## SERVICE INFO – INA 0029

# Sunete de fluierat din zona de acțiune a curelei trapezoidale

Producători: Opel, Vauxhall

Figura 3: Deosebirea roților libere pentru alternator INA 535 0063 10 (VALEO) și 535 0151 10 (DENSO)

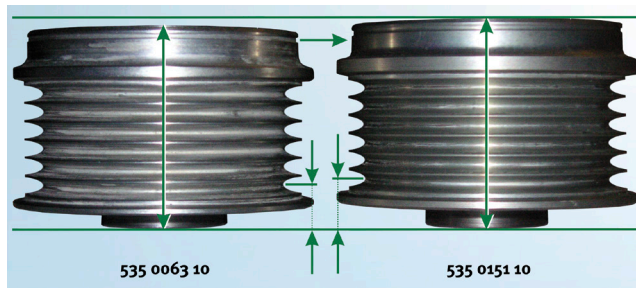
În cazul în care este montat un alternator VALEO, INA oferă și în acest caz o roată liberă pentru alternator. Întrucât din punct de vedere optic cele două roți libere se deosebesc foarte puțin, respectați caracteristicile de diferențiere (vezi imaginea 3).
